710 - INSP
 ISO/IEC 17020
 Origineel verslag

Verkoop [Afd 8.4.2]

Verslagnummer: 21/13122024/41604/1/1

Inspectie adres: Rivierstraat 48, 2500 Lier (België)
 De fundering dateert van: Voor 1 oktober 1981
 Type: Verkoop [Afd 8.4.2]

Elektrisch bord

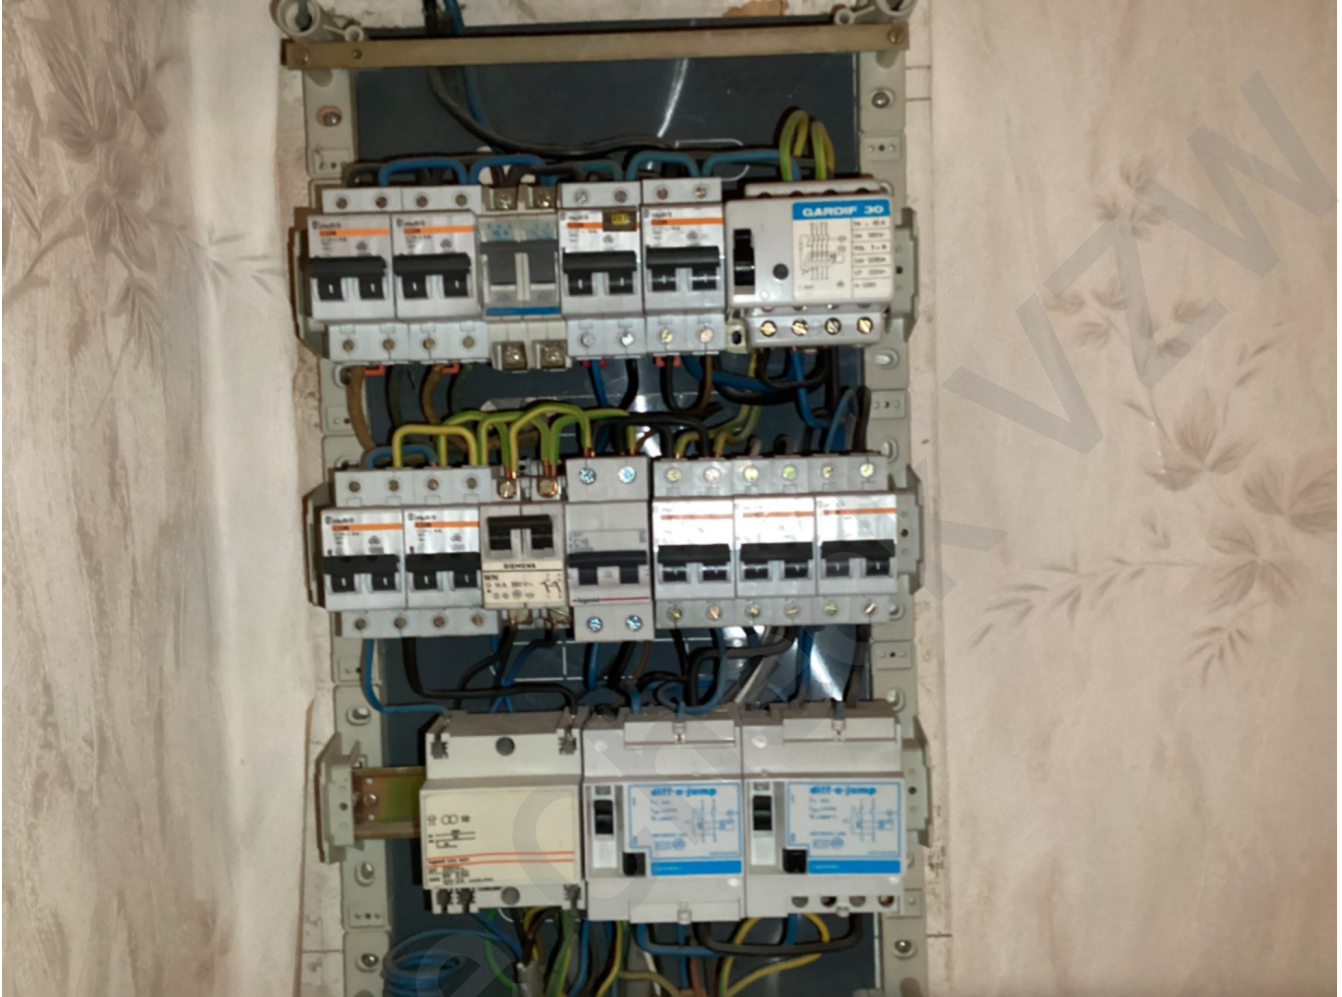
- Het verdeelbord is onvoldoende gemarkeerd. Individuele markering, voedingsspanning en/of gevarendriehoek ontbreken. - oAfd 3.1.3.3; Afd 9.4.1
 - Het eendraadsschema en situatieplan zijn niet aanwezig. - oAfd 3.1.2.1

- De kringen, de onderbrekingstoestellen en of de beschermingstoestellen zijn niet duidelijk en zichtbaar gekenmerkt. - Afd 3.1.3
 - Er ontbreken afdekplaatjes in het elektrisch bord. - Afd 5.2.6; oAfd 4.2.2.3

- Een of meerdere stopcontacten zijn niet van kinderbeveiliging voorzien. - oAfd 4.2.2.3.b; Afd 8.2.1; Afd 8.2.2
 - De aardingsonderbreker is niet conform of afwezig. - oAfd 5.4.3.5

- De algemene scheidingschakelaar moet op het hoofdschakel- en verdeelbord geplaatst worden die gelijktijdige onderbreking mogelijk maakt van alle fasen, en eventueel van de nulgeleider. - oAfd 5.3.5.1.b

- De differentieelstroombeschermingsinrichting 'vochtige lokalen' is niet stroomafwaarts gelegen van de differentieelstroombeschermingsinrichting in het begin van de installatie. - oAfd 4.2.4.3.c; oAfd 7.1.4.1

- De combinatie groen/geel is enkel voorbehouden aan de aardingsgeleider. - oAfd 5.4.6.2; oAfd 5.2.6.2
 - De differentieelstroombeschermingsinrichting is niet van het type A en/of diegene die aan het hoofd van de installatie is geplaatst heeft geen nominale stroom van ten minste 40A. - oAfd 5.3.5.3.a ; oAfd 5.3.5.5; Afd 8.2.1; Afd 8.2.2

- De isolatieweerstand van de installatie is onvoldoende. - oAfd 6.4.5.1
 - De aarding van de stopcontacten zijn niet aangesloten op de aardingsgeleider. - oAfd 5.3.5.2.b

- Extra opmerking: Oa gelijkvloers
